## JRR-3 設工認（その 13）第 9 編から第 15 編及び添付書類 3 の補正について

令和 2 年 12 月 16 日  
 日本原子力研究開発機構  
 原子力科学研究所

図-15.1 非常用電源設備の申請範囲

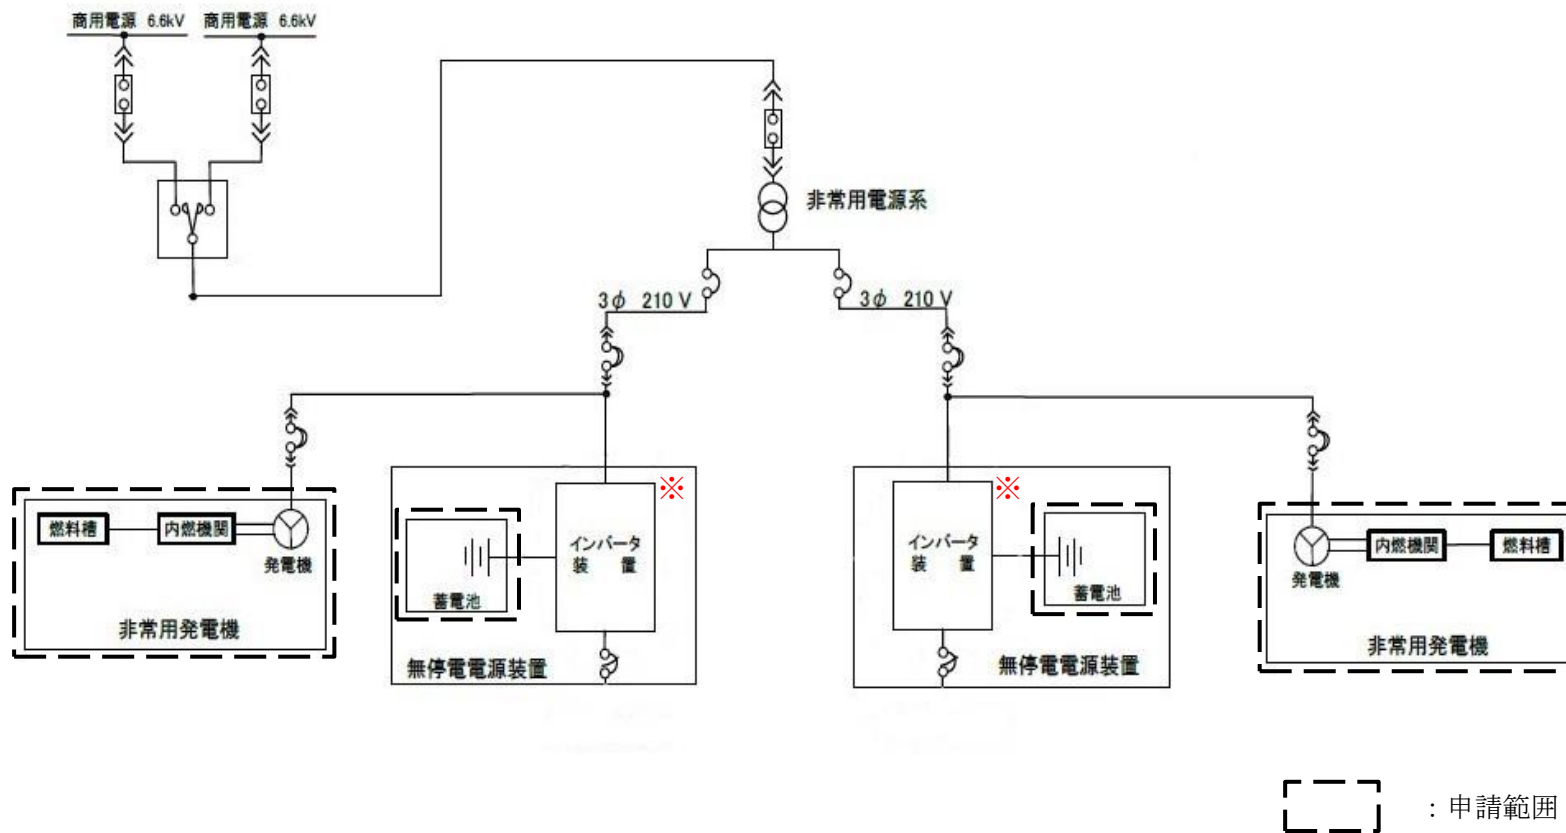
名称	非常用電源設備
耐震クラス	B
備考	<p>設置時の添付計算書における地震力（設計震度：水平 0.33、鉛直 0.36）の方が今回適用する地震力（水平設計震度 0.18）より大きいため、耐震性再評価の必要なし。</p> <p>（据付場所及び床面高さは原子炉制御棟 FL-4.1m（B1FL））</p> <p>耐震クラスを変更するための申請である。</p> <p><u>なお、インバータ装置は本申請の申請範囲に含まない※1。</u></p>

※「JRR-3 原子炉施設の変更に係る設計及び工事の方法の認可申請書（その9）」（平成31年4月2日付け31原機（科工）001をもって申請）
